Intégrité de l'emballage stérile potentiellement compromise.

NOTIFICATION DE SÉCURITÉ URGENTE**SRN fabricant :** DE-MF-000020091**Objet :** FSCA 745922 - Packs HLS et PLS - barrière stérile potentiellement compromise**Produits concernés :**

soulignés = changements réalisés entre les versions V04 et V05

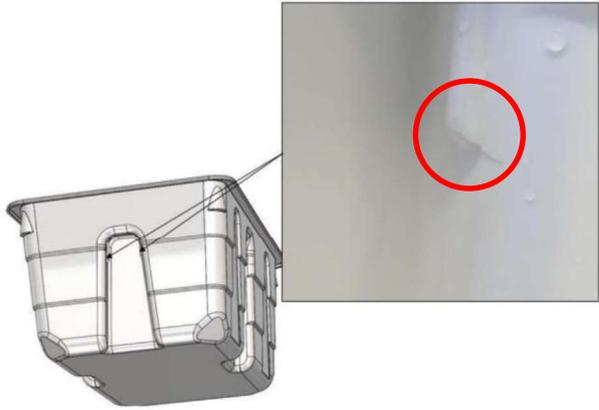
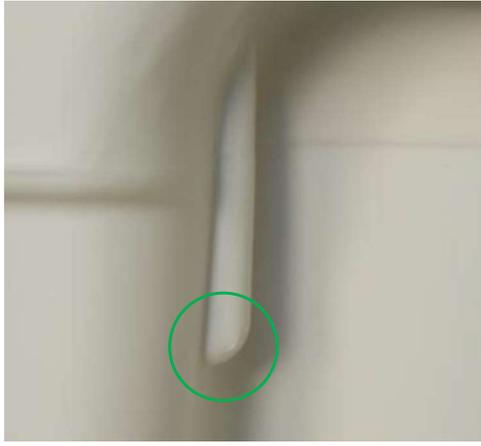
<p>Non-conformité n°1 (HLS+PLS) : Dommages sur l'emballage principal (intellipack), causés par une défaillance au niveau du processus de production.</p> <p>Dans le cadre des tests d'intégrité du système de barrière stérile, MCP avait constaté un <u>défa</u><u>t</u> (<u>fissures visibles</u>) sur le bac de conditionnement intellipack pendant la production. Ces <u>fissures</u> peuvent compromettre l'intégrité de la barrière stérile des Packs HLS/PLS.</p> <p>Action corrective mise en œuvre le 07-03-2023 : Changement du processus de production et mise en place d'un contrôle à 100%.</p>	 <p>Localisation du défaut sur le bac de conditionnement intellipack avec exemple de fissure</p>
 <p><u>Conforme</u> : Bac de conditionnement intellipack non endommagé, sans marques de pression</p>	 <p><u>Conforme</u> : Marques de pression blanches sur bac de conditionnement intellipack</p>
 <p><u>Non-conforme</u> : Fissure sur le bac de conditionnement intellipack</p>	 <p><u>Non-conforme</u> : <u>Trou</u> dans le bac de conditionnement intellipack</p>

Non-conformité n°2 (HLS) : Dommages sur l'emballage secondaire, causés par une erreur au niveau du processus de production en combinaison avec les conditions de transport les plus défavorables.

Dommages sur les pochettes en Tyvek. La combinaison d'une erreur au niveau du processus de production et de contrainte(s) liée(s) au transport peut entraîner la perforation de l'emballage secondaire. Ce défaut peut compromettre l'intégrité de la barrière stérile secondaire des packs HLS.

Action corrective mise en œuvre le 07-03-2023 :
Changement du processus d'emballage et mise en place d'un contrôle à 100%.

1. Inspection de l'Intellipack (bac de conditionnement en plastique du produit)

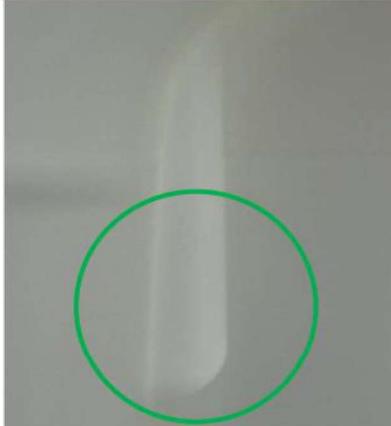
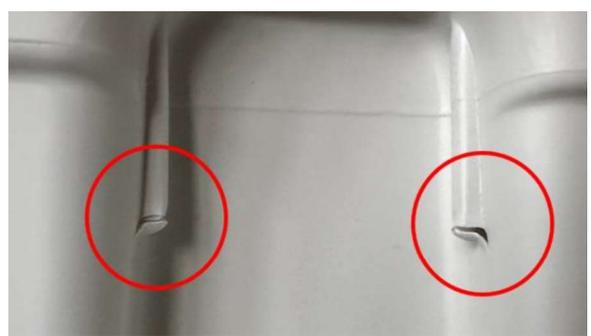
Avant utilisation, le support pour les plaques de sécurité de l'Intellipack doit être inspecté pour détecter d'éventuels dommages.

Pour cela, il faut appuyer sur les poignées de l'emballage extérieur, et de ce fait, le support de la plaque de sécurité sera visible sur l'Intellipack.

Note : les supports des plaques de sécurité ne sont présents que d'un côté.

2. Exemples de photos de produits non endommagés et endommagés	
Le produit n'est pas endommagé (photos 1 et 2) ou ne présente que des marques de pression blanches (photo 3) et peut être utilisé	Le produit est endommagé (avec une rupture visible) et ne peut pas être utilisé
<p>1</p> 	
<p>2</p> 	
<p>3</p>

À la suite de cette investigation, MCP a mis à jour l'annexe II « Instructions pour inspection visuelle » afin de définir les produits présentant des "marques de pression blanches" comme étant conformes et aptes à l'utilisation.
